**Avis de la Mission Régionale d'Autorité environnementale
Nouvelle-Aquitaine relatif au
projet éolien des « Pierres Blanches » sur la commune
de Saint-Ouen-sur-Gartempe (87)**

n°MRAe 2024APNA203

Localisation du projet :	Commune de Saint-Ouen-sur-Gartempe (87)
Maître(s) d'ouvrage(s) :	WPD Energy
Avis émis à la demande de l'Autorité décisionnaire :	Préfet de la Haute-Vienne
En date du :	20 août 2024
Dans le cadre de la procédure d'autorisation :	Autorisation environnementale

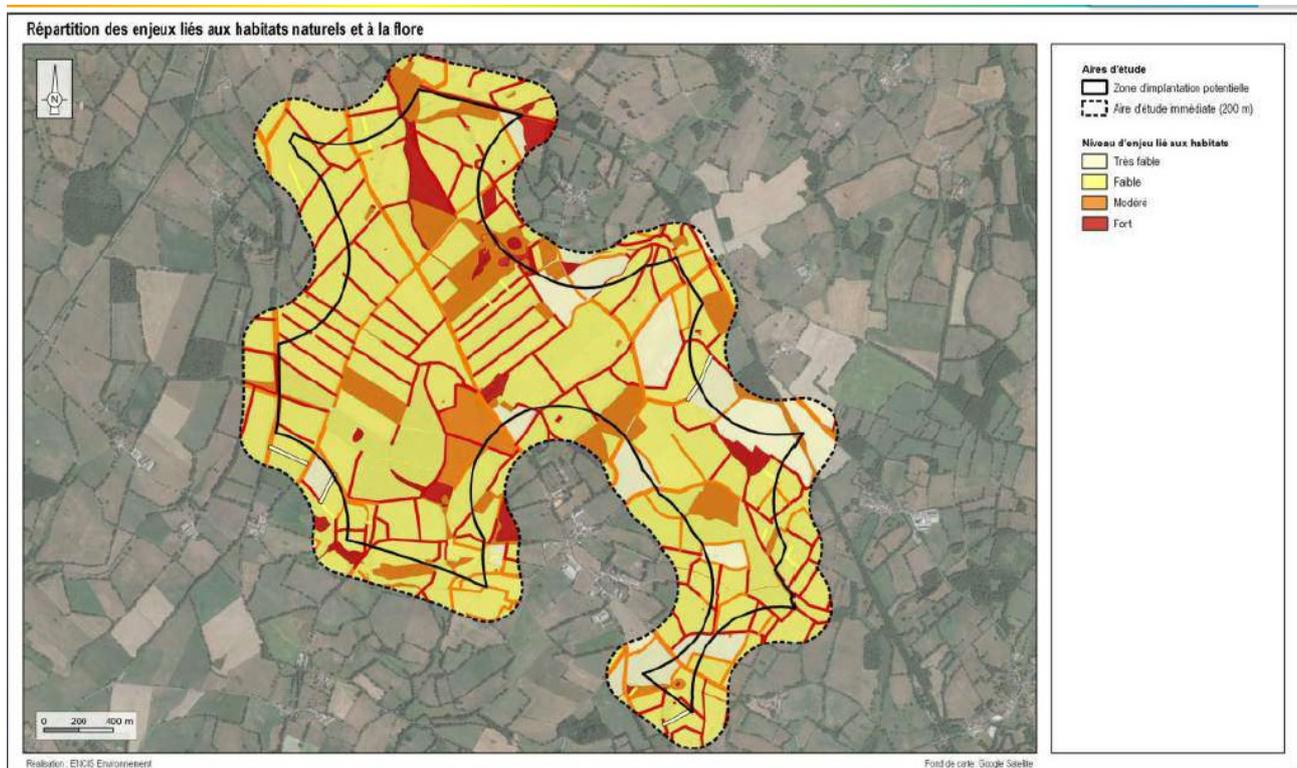
La MRAe rappelle que la France s'est engagée, dans son Plan National d'Actions 2016-2025 en faveur des chiroptères, à adopter les recommandations d'Eurobats formulées dans ses lignes directrices pour la prise en compte des chauves-souris dans les projets éoliens. Le respect d'une distance minimale de 200 m entre les éoliennes et les habitats sensibles pour les chauves-souris (boisements, haies, zones humides, cours d'eau) est recommandé afin de limiter les risques de mortalité de ces espèces.

Par ailleurs, la note technique du Groupe de Travail Éolien de la Coordination Nationale Chiroptère de la Société Française pour l'Étude et la Protection des Mammifères (SFPEM) de décembre 2020, recommande de ne pas installer d'éolienne en contexte forestier et bocager car ceux-ci induisent un risque accru de mortalités, et de proscrire les éoliennes dont la garde au sol est inférieure à 50 m.

Le projet ne respectant pas l'intégralité de ces préconisations, la MRAe recommande de confirmer le niveau d'impact résiduel qualifié, selon le dossier, comme non significatif pour les chiroptères et de se ré-interroger sur la nécessité d'une demande de dérogation à l'interdiction de destruction d'espèces protégées.

Répartition des enjeux liés aux habitats naturels et à la flore – étude d'impact page 161

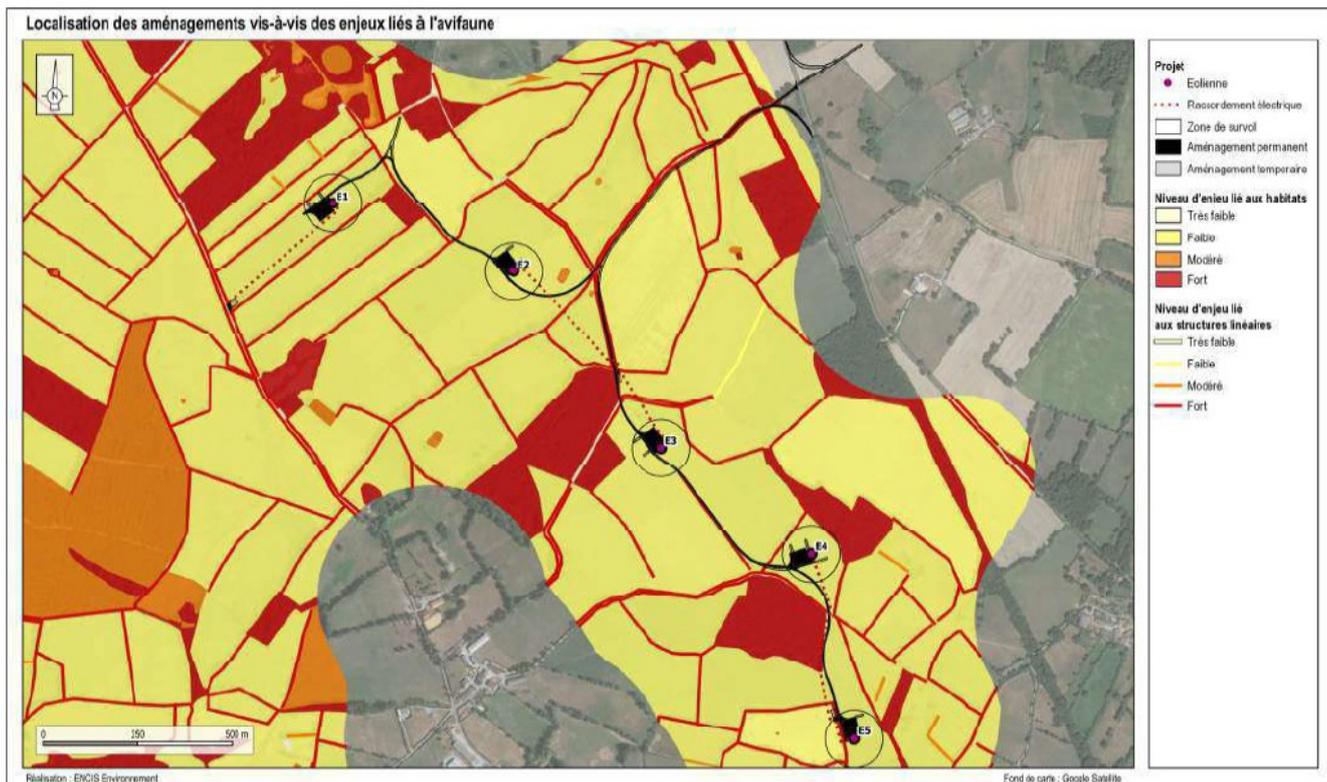
La MRAe recommande au pétitionnaire de présenter une cartographie de synthèse des enjeux liés aux enjeux du milieu naturel.

Localisation des éoliennes et enjeux liés à l'avifaune _ extrait de l'étude d'impact p.760

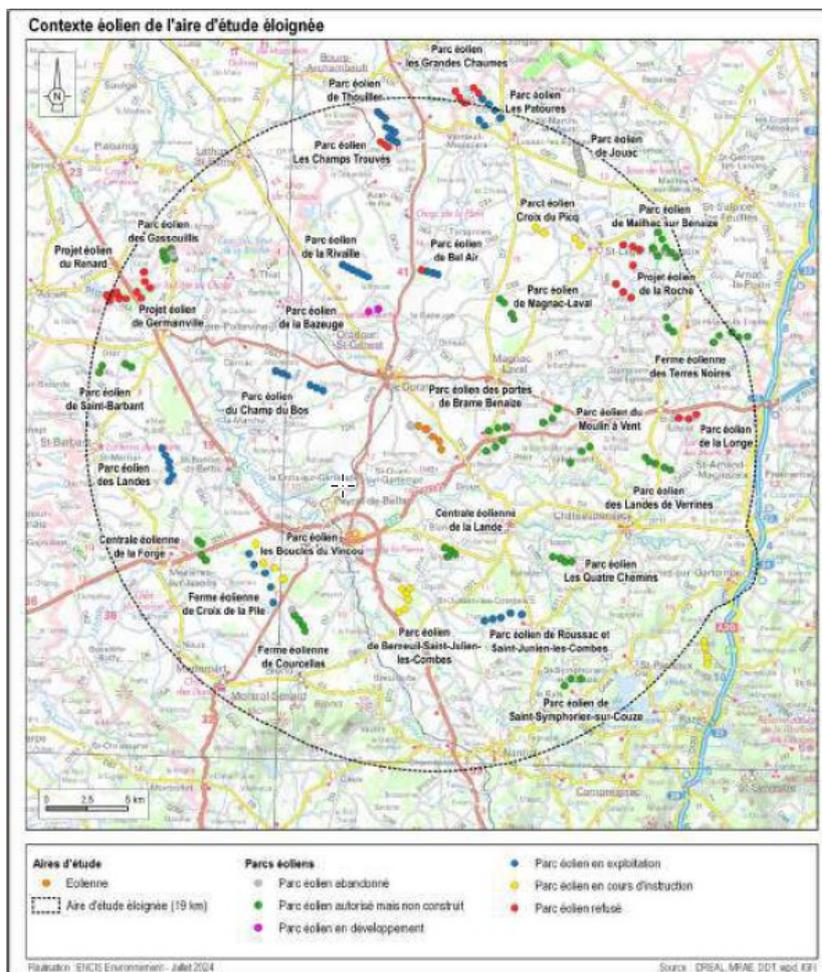
L'éolienne E4, et dans une moindre mesure E3, sont situées à proximité de secteurs à enjeux pour l'avifaune. Le projet nécessite la coupe de 177 mètres et l'élagage de 1060 mètres de haies, essentiellement au niveau des voies à créer et des plateformes³.
